SERVICE INFO – INA 0085

Razločevanje preusmerjevalnih valjev v sklopu napenjalne naprave 534 0243 10 pri bencinskih in dizelskih motorjih

Modeli:	Mercedes-Benz A 160 CDI (168.007) to VIN J568589 A 170 CDI (168.008) to VIN J568589
Motorne kode:	OM 668.940, OM 668.941
Št. dela:	534 0243 10
Št. originalnega dela:	A 166 200 09 70

Slika 1: 534 0243 10 napenjalna naprava

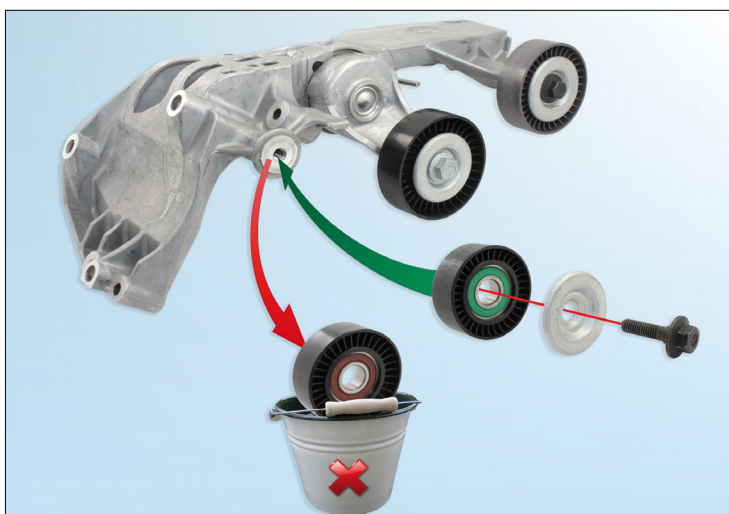
Standardna vgradnja sklopa napenjalne naprave zajema preusmerjevalne valje, ki so primerni samo za bencinske motorje.

Če želite sklop uporabiti pri katerem od zgoraj navedenih dizelskih motorjev, je treba preusmerjevalni valj 532 0404 30 na levi nadomestiti s preusmerjevalnim valjem 532 0406 30 (slika 1).

Pred vgradnjo sklopa napenjalne enote v vozilo morate poskrbeti, da je opremljen z ustreznim preusmerjevalnim valjem!

Slika 2: Preusmerjevalni valj 532 0404 30 za vozila z bencinskim motorjem (na levi) in preusmerjevalni valj 532 0406 30 za vozila z dizelskim motorjem (na desni)

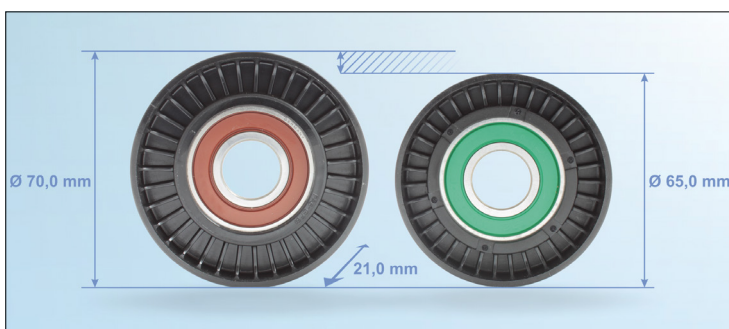
Premjer preusmerjevalnega valja 532 0406 30 za dizelske motorje je manjši od premera preusmerjevalnega valja 532 0404 30 (slika 2).

Ostale značilnosti, kot so barva tesnilnih obročev, ne vplivajo na pravilno delovanje enote, in se lahko medsebojno razlikujejo.

Preusmerjevalni valj za dizelske motorje ni zajet v sklopu, zato ga je treba naročiti posebej.
